SUSTITUCIÒN DEL PROGRAMADOR "COPRECI" L20F026A2 (L20F026I8)
POR EL PROGRAMADOR "ELBI" LA0934900

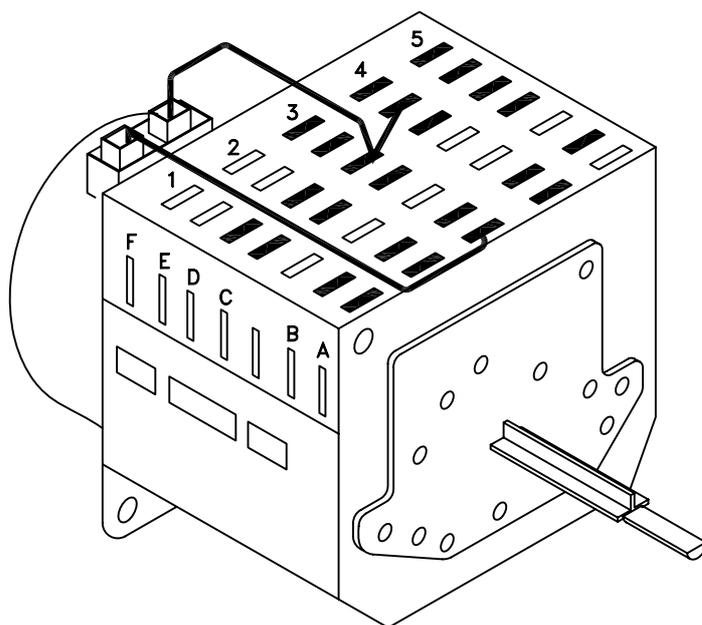
Al programador ELBI le faltan los puentes entre contactos, F4-E5, F5-E4, B2-A3 los B3-C3 según modelo

CONTACTOS			
ELBI	COPRECI	COLOR DEL CABLE	CONECTADO
F3	22	NEGRO (CON FUNDA)	MOTOR
F4	22A	AZUL (CON FUNDA)	E5 PROGRAMADOR
F5	22B	GRIS (SIN FUNDA)	E4 PROGRAMADOR
E3	10	BLANCO (CON FUNDA)	MOTOR
E4	10A	DOBLE GRIS (SIN FUNDA)	BOMBA DESAGUE TERMOSTATO
E5	10B	DOBLE AZUL (CON FUNDA)	MOTOR
D1	24B	DOBLE GRIS/AZUL AMARILLO (CON FUNDA)	MODULO (1) EXCLUSION CENTRIFUGADO
D2	24A	GRIS (SIN FUNDA)	EXCLUSION CENTRIFUGADO
D3	24	DOBLE BLANCO (SIN FUNDA)	PILOTO MARCHA BLOCAPUERTAS (C)
D4	7A	ROJO (CON FUNDA)	BLOCAPUERTAS (N)
D5	7	DOBLE VERDE Y AZUL	AZUL LINEA VERDE/MARRON PRESOSTATO
C1	9	MARRON (CON FUNDA)	MODULO (6)
C2	9A	DOBLE ROJO/NEGRO Y BLANCO NEGRO (CON FUNDA)	MODULO (5) 650/1000 RPM
B1	4B	ROJO/BLANCO (CON FUNDA)	ELECTROVALVULA
B2	4A	DOBLE ROSA (CON FUNDA)	MODULO (N)
B3	3-4	BLANCO (CON FUNDA)	PRESOSTATO (12)
B4	3A	NEGRO (CON FUNDA)	FLOT
B5	3B	AZUL (CON FUNDA)	PRESOSTATO (22)
A1	6B	NEGRO (CON FUNDA)	TERMOSTATO REGULABLE
A2	6A	DOBLE BLANCO Y ROJO	ELECTROVALVULA

A3	5-6	ROSA	B2 PROGRAMADOR
A4	5A	DOBLE NEGRO	FLOT/PRESOSTATO 13
